Boxtel	: 27 oktober 2014	behandeld door	: Janco Venderbos
ons kenmerk	: Z28102/U29825	doorkiesnummer	: (0411) 618 611
uw kenmerk	: e-mail 27 augustus 2014	e-mailadres	: JVenderbos@dommel.nl
onderwerp	: Reactie Concept ontwerp bestemmingsplan Hotel Laan van Diepenvoorde te Waalre	bijlagen	: 1
		verzonden	: 27 oktober 2014

Op 27 augustus 2014 ontving ik van u per e-mail het concept ontwerp bestemmingsplan Hotel Laan van Diepenvoorde te Waalre. Op 6 oktober 2014 heeft tussen gemeente en waterschap een vooroverleg plaatsgevonden. Op basis van dit vooroverleg en de raadpleging van de archieven wat betreft de voorgeschiedenis geef ik u hierbij mijn reactie op het concept ontwerp bestemmingsplan.

Figuur 2. Actueel hoogtebestand Nederland. Overstromingen T100 kunnen optreden vanaf een maaiveldhoogte van 17.90 m+NAP.

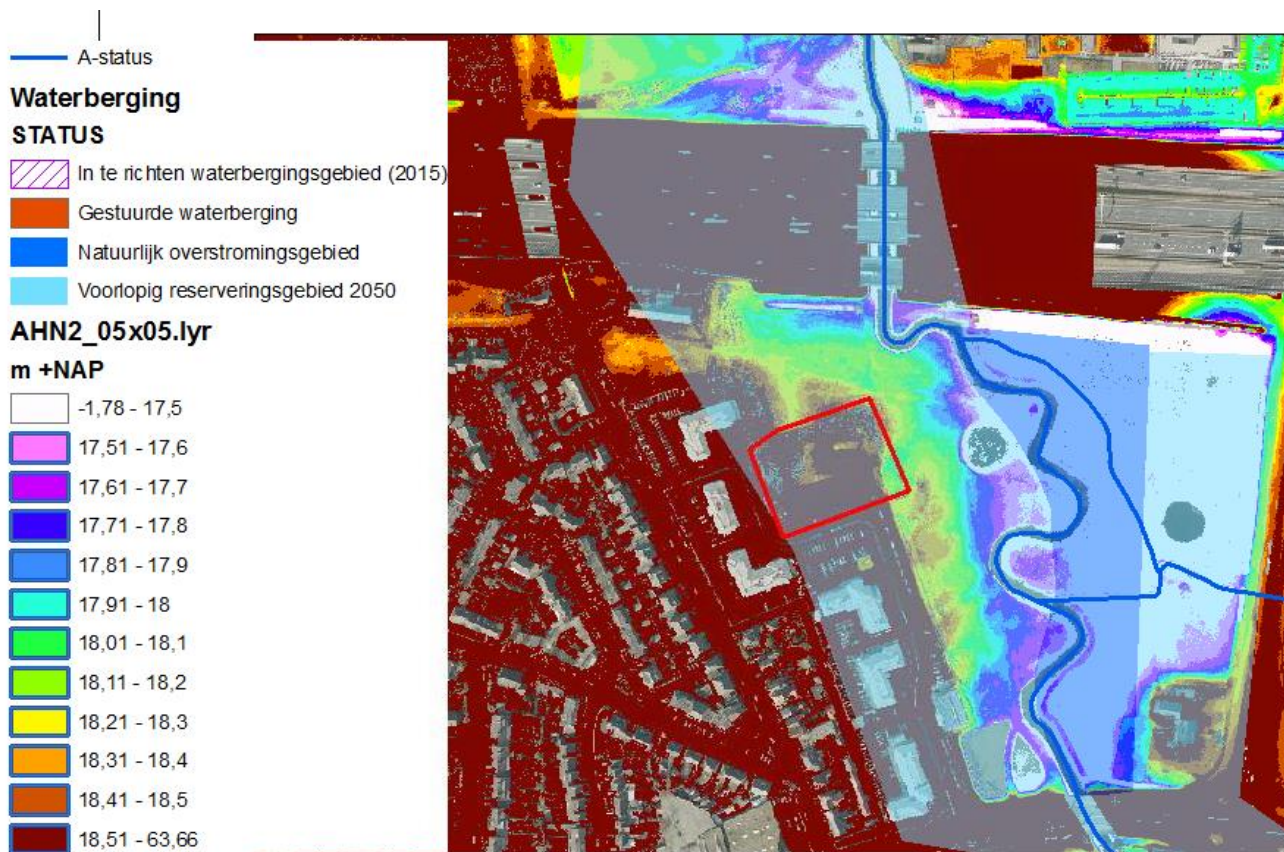
Waterschap de Dommel heeft een modelmatige toets uitgevoerd wat betreft het reserveringsgebied waterberging. Het maximale peil dat optreedt in het model is 17.90 m + NAP. In verband met mogelijke onzekerheden wordt een veiligheidsmarge van 30 cm aangehouden voor het bouwpeiladvies. Geadviseerde bouwpeil wordt dan ook 18.20 m + NAP. Uit onderstaande figuur met het algemeen hoogte bestand blijkt dat het maaiveld ter plaatse hoger is dan 17.90 m + NAP. Het grootste deel van het huidige maaiveld binnen de uitbreiding ligt boven de 18.50 m + NAP. Daarmee zijn geen redenen aanwezig om hier op te hogen. Een klein hoekje ligt lager dan 18.20 m + NAP. Als hier gebouwd gaat worden zal wel opgehoogd moeten worden. Aangezien dit terreindeel wel hoger ligt dan 17.90 m + NAP en dus binnen de veiligheidsmarge valt hoeft hiervoor niet gecompenseerd te worden.

De locatie valt op basis van de nieuwste berekeningen voor het grootste deel buiten het gebied dat bij een afvoersituatie van 1x per 100 jaar onder water komt te staan. Uitbreiding is dus mogelijk. Het reserveringsgebied kan daarmee anders begrensd worden. Er is geen compensatie nodig. Geadviseerd wordt om in ieder geval boven de 18.20 m + NAP te bouwen.

Figuur 4. Grondwaterdynamiek kaart .Gemiddeld hoogste grondwaterstand in cm onder maaiveld.

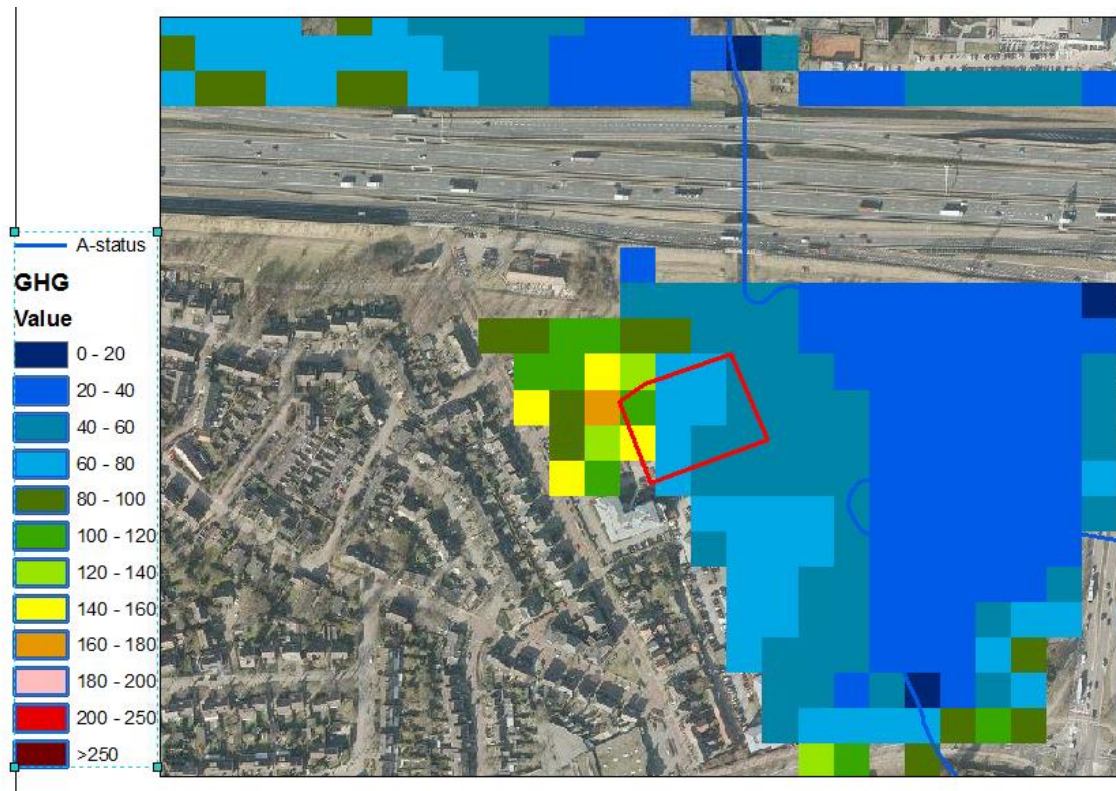
Uit de grondwaterdynamiekaart (gd-kaart) blijkt dat de grondwaterstanden onder een deel van het gebied vrij hoog zijn (figuur 4). Bij de ontwikkeling zal specifiek gekeken moeten worden of het hiervoor nodig is om op te hogen. De grondwaterdynamiekaart geeft een globaal beeld van de grondwaterstanden.

Een klein deel van het globaal begrensde te bebouwen gebied ligt wel lager dan 18.20 m + NAP, eventueel zal hier wel opgehoogd moeten worden. Compensatie van waterberging is echter niet nodig.
